**III/11437 Bystřice - Nesvačily II**

**SO 101.4 Oprava komunikace km -0.13761-0.000 a km 0.871 27 - 1.005**

## Změnový list

Popis a zdůvodnění Změny: **Skutečné výměry asfaltových vrstev**

# Zaměřovací protokol č. 4

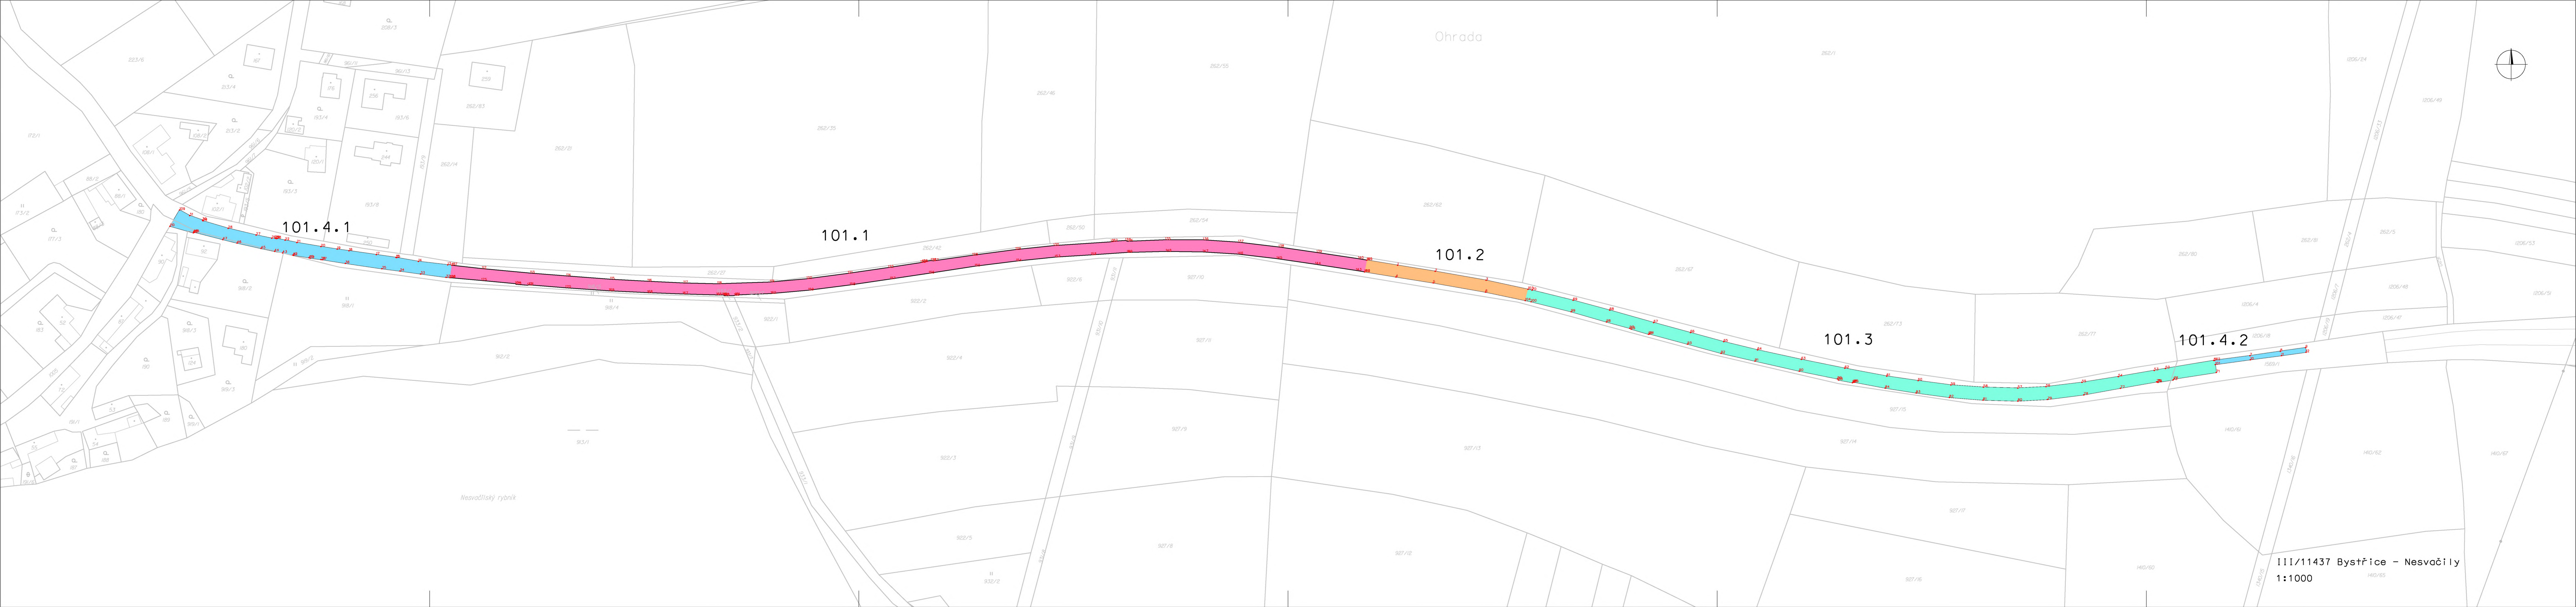
Po skutečném provedení prací byly na základě geodetického zaměření upřesněny výměry jednotlivých položek (viz doklad č. 12 - Geodetické zaměření, zaměřovací protokoly č. 1, 4, 7 a 8). Realizovaný rozsah položek odpovídá navržené skladbě komunikace v projektové dokumentaci.

5	572224	<b>SPOJOVACÍ POSTŘÍK Z MODIFIK EMULZE DO 1,0KG/M2</b> PS CP 0.60 kg/m2 Úsek 1: 100% plochy, Úsek 2: 20% plochy - bude upřesněno na základě odsouhlasení TDI plocha změřena metodou RTK GNSS 974 m2 - dodání všech předepsaných materiálů pro postřiky v předepsaném množství - provedení díle předepsaného technologického předpisu - zřízení vrstvy bez rozlišení šířky, pokládání vrstvy po etapách - úpravu napojení, ukončení Změněná výměra převzata ze zaměřovacího protokolu č.4 se zak. číslem 58/2022 (viz doklad č. 12).	M2	1 088,000	974,00	-114,00	21,18	23 043,84	-2 414,52	0,00	20 629,32	-2 414,52	-10%
6	574834	<b>ASFALTOVÝ BETON PRO OBRUSNÉ VRSTVY MODIFIK ACC 11+, 115 TL 40MM</b> Úsek 1: 100% plochy, Úsek 2: 20% plochy - bude upřesněno na základě odsouhlasení TDI plocha změřena metodou RTK GNSS 974 m2 - dodání směsi v požadované kvalitě - očištění podkladu - uložení směsi dle předepsaného technologického předpisu, zhutnění vrstvy v předepsané tloušťce - zřízení vrstvy bez rozlišení šířky, pokládání vrstvy po etapách, včetně pracovních spar a spojů - úpravu napojení, ukončení podé obrubníků, dilatačních zařízení, odvodňovacích proužků, odvodňovačů, vpusť, šachet a pod. - nezahrnuje postřiky, nátěry - nezahrnuje těsnění podé obrubníků, dilatačních zařízení, odvodňovacích proužků, odvodňovačů, vpusť, šachet a pod. Změněná výměra převzata ze zaměřovacího protokolu č.7 se zak. číslem 58/2022 (viz doklad č. 12).	M2	1 088,000	974,00	-114,00	212,94	231 678,72	-24 275,16	0,00	207 403,56	-24 275,16	-10%
